4. bewegte Sitzung des Fachforums Verkehr der lokalen
Agenda 21

Attraktivität von Radwegen, zukunftsorientierte Aufteilung von Verkehrsflächen am Beispiel der kürzlich abgeschlossenen Erneuerung der Stadtbachstraße

2.2 Einmündung Thommstraße – Sebastianstraße (2)

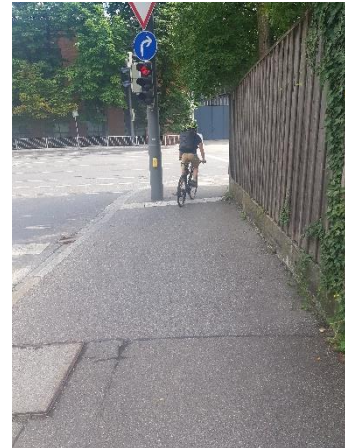
Der Radwegübergang an der Einmündung Herwartstraße ist durch die Randsteine schlecht befahrbar, ursprünglich angebrachte Radwegmarkierung am Straßenübergang sind wieder entfernt, für Autofahrer aus der Herwartstraße ist nicht erkennbar dass es sich um einen kombinierten Geh-/Radweg handelt.

Die Einmündung des Geh-/ Radweges in die MAN-Kreuzung stellt eine Gefahrenstelle dar. Die Bretterwand verhindert jegliche Einsicht in den Kreuzungsbereich, der Ampelmast steht so auf dem Geh-/Radweg dass die Stelle z.B. mit Lastenrädern kaum befahrbar ist, insbesondere durch das hohe Aufkommen an Fußgängern in alle Richtungen ist der Verkehrsraum für Fußgänger und Radfahrer hier nicht ausreichend.

Die zweispurige Abbiegemöglichkeit für den KFZ-Verkehr ist aufgrund des engen Kurvenradius ebenfalls eine Gefahrenstelle.

Für diese Einmündung wurde vorgeschlagen auf nur eine (breitere) KFZ-Spur zu reduzieren und den dadurch gewonnenen Raum für eine Fahrradspur zu nutzen (mit grünem Rechtsabbiegepfeil für Radfahrer).
